2. 出戸西方断層の南端評価

2-3. 砂子又層等の層相・層序・地質構造と、認定根拠となる地質年代測定結果

出戸西方断層		No.	コメント	資料番号 ／掲載頁	
南 端	尾駮沼南岸 の地質構造	15	・⑩測線の地質断面図について、向斜構造の根拠となるボーリングデータ等を資料に記載すること。また、ボーリングデータ等に基づく解釈について整理すること。	第302回 審査会合	資料1-1 409・412頁
		16	・⑩測線の海No.5孔等のボーリング柱状図やコア写真についても資料に掲載すること。また、向斜構造の根拠として、地層の内部構造がわかるように、地質断面図に示すこと。	第2回 現地調査	別冊
	その他	18	・出戸西方断層南方の向斜構造について、向斜軸を挟んで西側と東側で非対称な特徴を示すことを資料に記載すること。	第302回 審査会合	資料1-1 409・412頁

出戸西方断層		No.	コメント	資料番号／掲載頁
南端	その他	17	・砂子又層上部層 ^(注) とM1面堆積物の層相等の違いについて、定量的なデータを含め整理し、資料を充実すること。	第296回 審査会合
			・砂子又層上部層と砂子又層下部層を識別した根拠について、資料を充実すること。	第302回
			・砂子又層上部層と砂子又層下部層の境界と識別した根拠について、資料を充実すること。また、砂子又層上部層と中位段丘堆積層の境界についても、同様に整理し、資料を充実すること。	第2回 現地調査
		19	・出戸西方断層南方の地質図について、鷹架層上部層が砂子又層上部層に変更されているため、変更に至ったデータを示すこと。また、資料上に掲載している図面は整合をとること。	第302回 審査会合

② 鷹架沼南岸(特定の砂層の対比可能性・粗粒火山灰の連続性について)

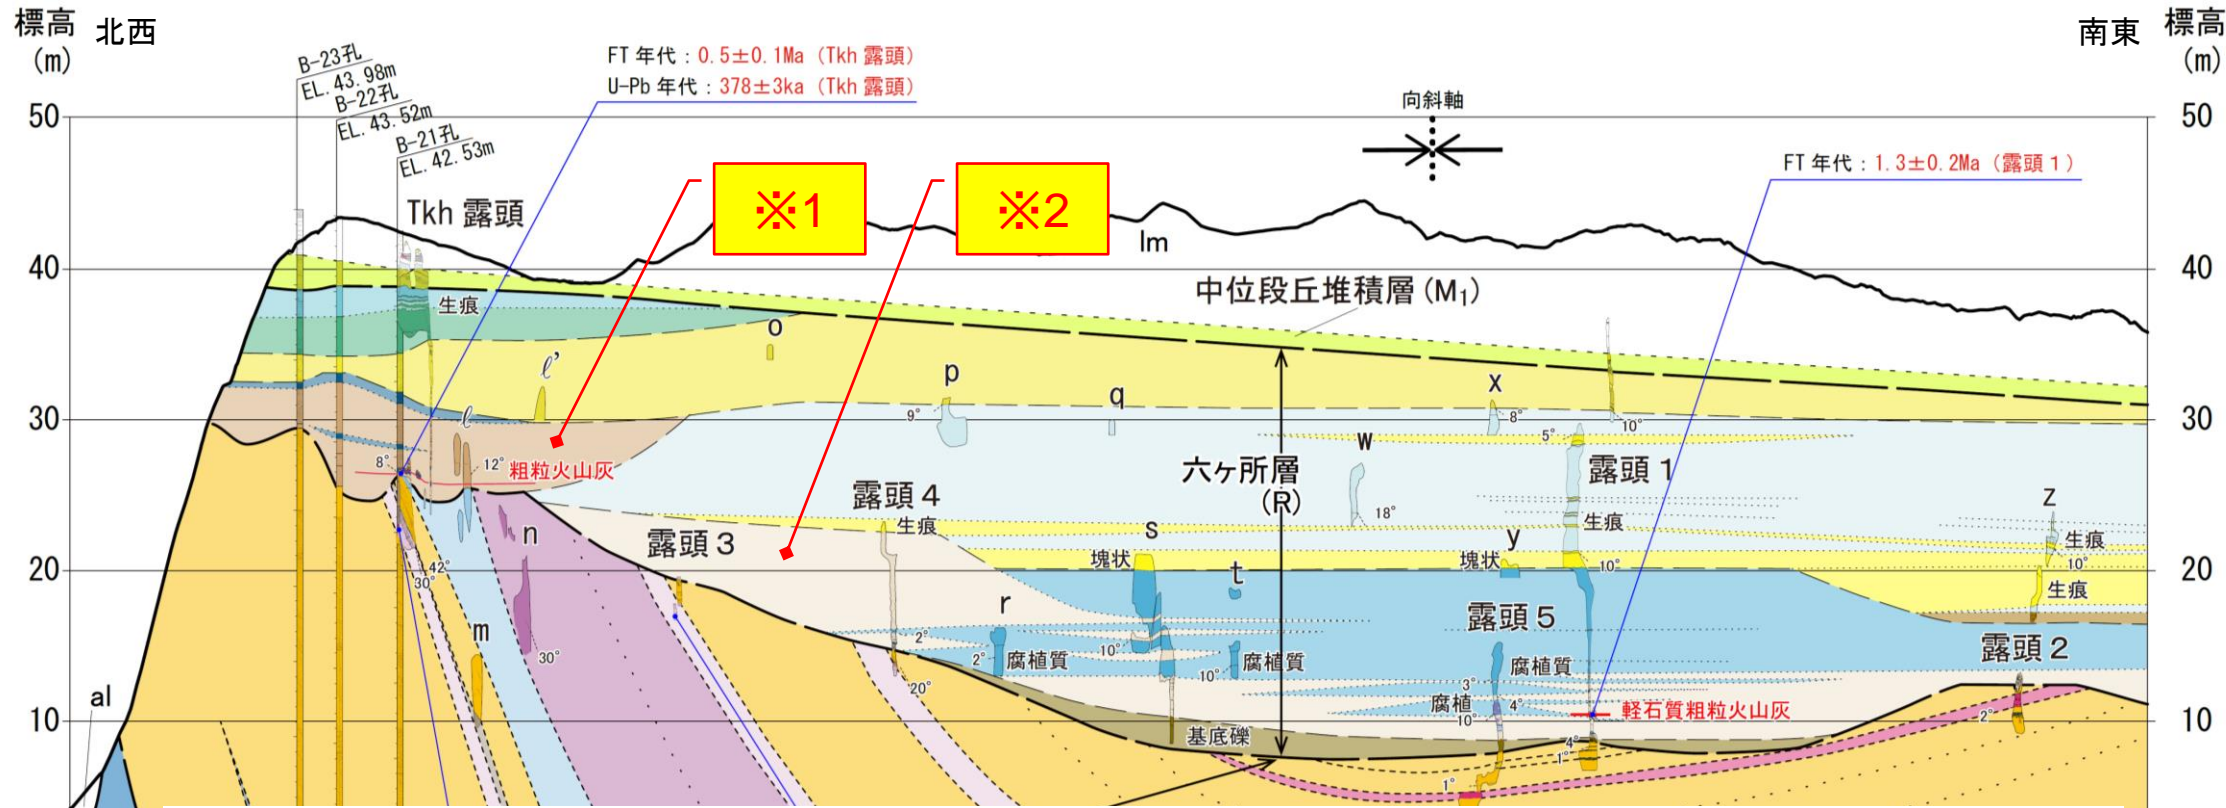
・地質断面図および層序表に「※1」「※2」で示す砂層について、同一層準として対比される可能性のほか、挟在する粗粒火山灰の連続性について指摘があった。

・このため、これらの地質層序や地質構造発達過程の検討結果を踏まえ、対比の可能性等について次頁以降に示す。

Tkh露頭スケッチ図

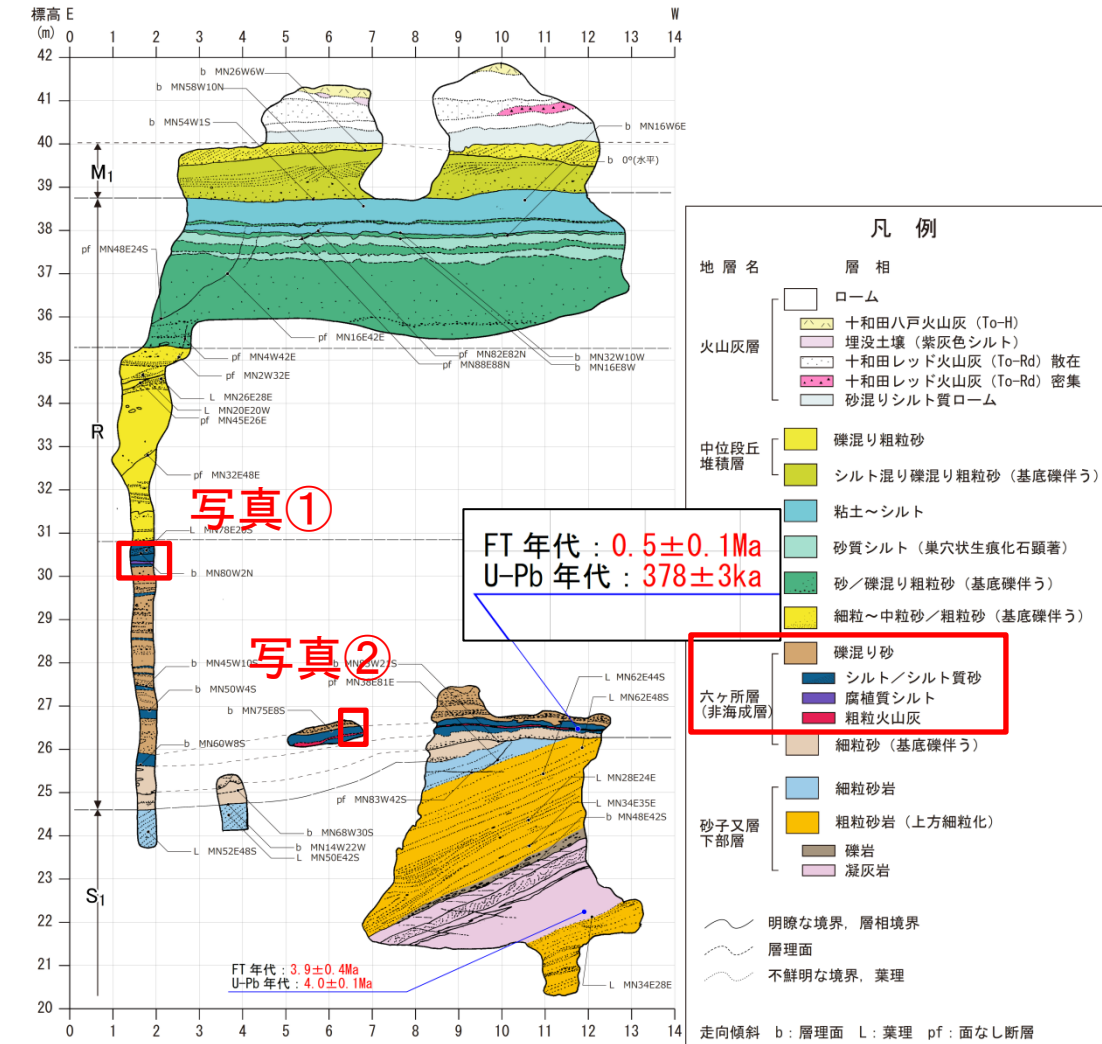
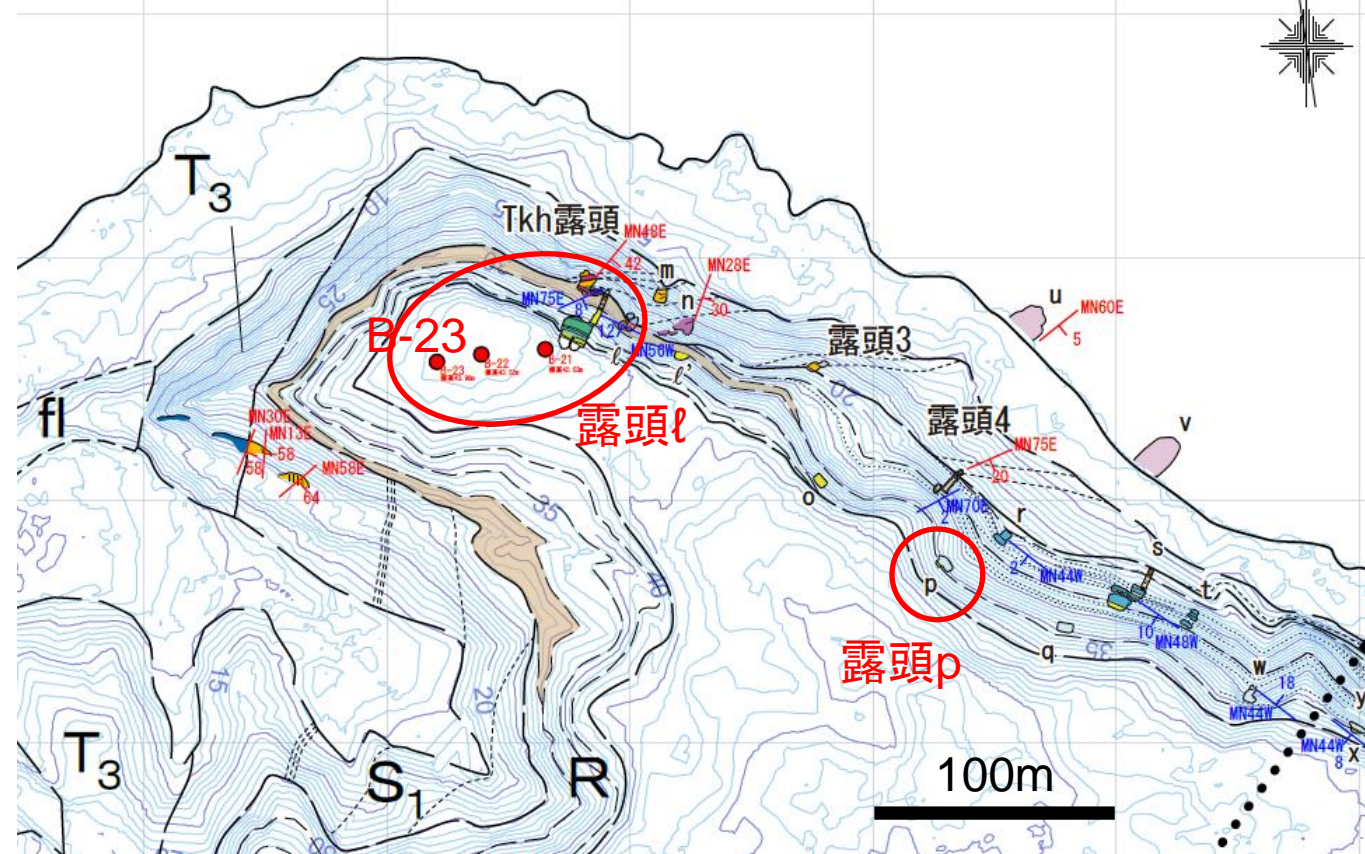
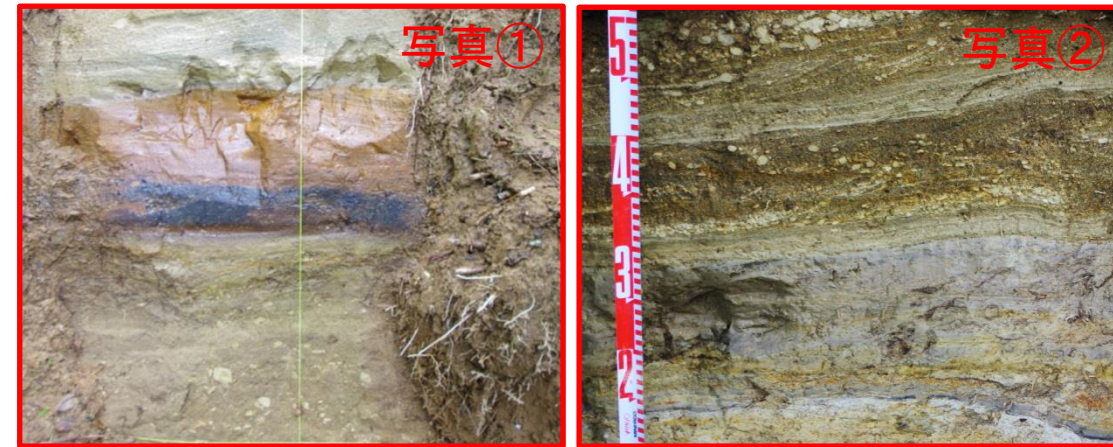
【※1砂層】の特徴

- ・層相: ※1砂層は円摩度の高くないシルト岩礫を多く含み、シルトや腐植層を挟在するなど、淘汰の悪い層相を示しており(写真①・写真②)、非海成層と判断される。
- ・年代: ※1砂層の基底付近の粗粒火山灰から $378 \pm 3\text{ka}$ (U-Pb年代)、 $0.50 \pm 0.1\text{Ma}$ (FT年代)の年代値が得られている。
- ・分布: 北西端のB-23孔からTkh露頭を経て、露頭lにかけての標高25~33m付近に本層が対比され、その連続を確認できるが、より南東側に位置する露頭pでは確認されない。
- ・地質図図示の考え方: 上記分布状況に基づき、※1砂層は露頭lと露頭pの中間付近まで分布しているものと解釈し、図示している(下図および地質断面図参照)。

④ その他のコメント回答(六ヶ所層と砂子又層下部層との識別) 土壌硬度: 露頭1 拡張

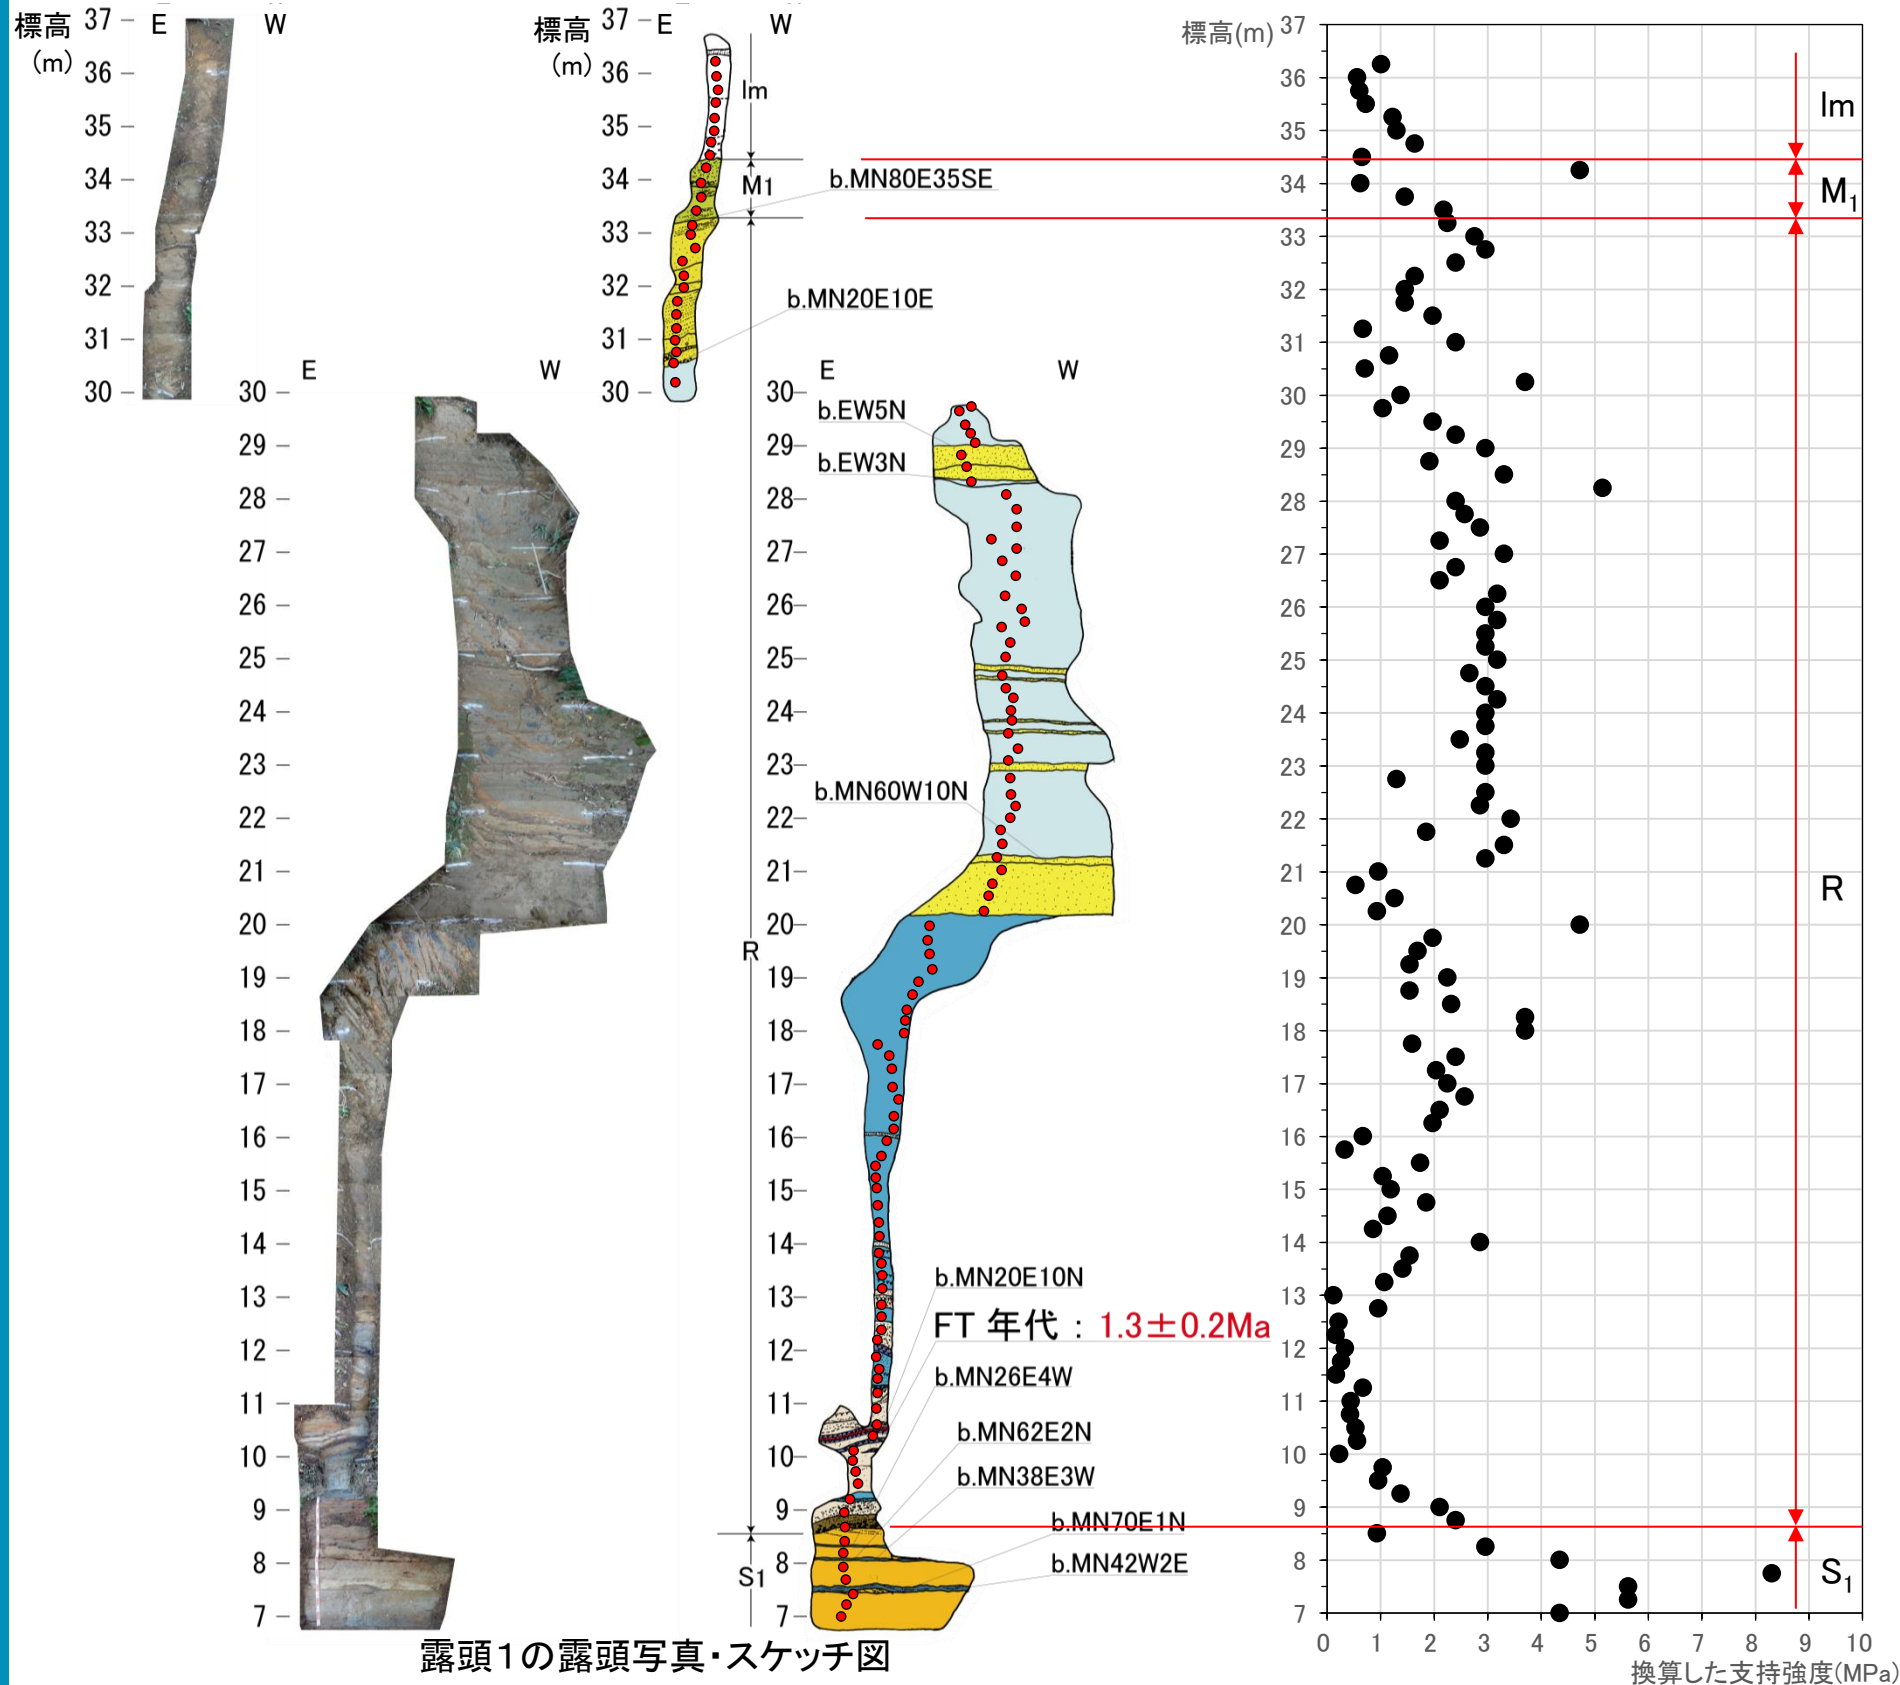
コメント
No.17

・中位段丘堆積層(M₁)の支持強度※は2MPa以下である。
 ・六ヶ所層(R)の支持強度※は3MPa以下である。
 ・砂子又層下部層(S₁)の支持強度※は、概ね3MPa以上である。

・硬度測定の結果、全体的にばらつきがあるものの、相対的に六ヶ所層(R)より砂子又層下部層(S₁)の支持強度※が大きい傾向がみられる。
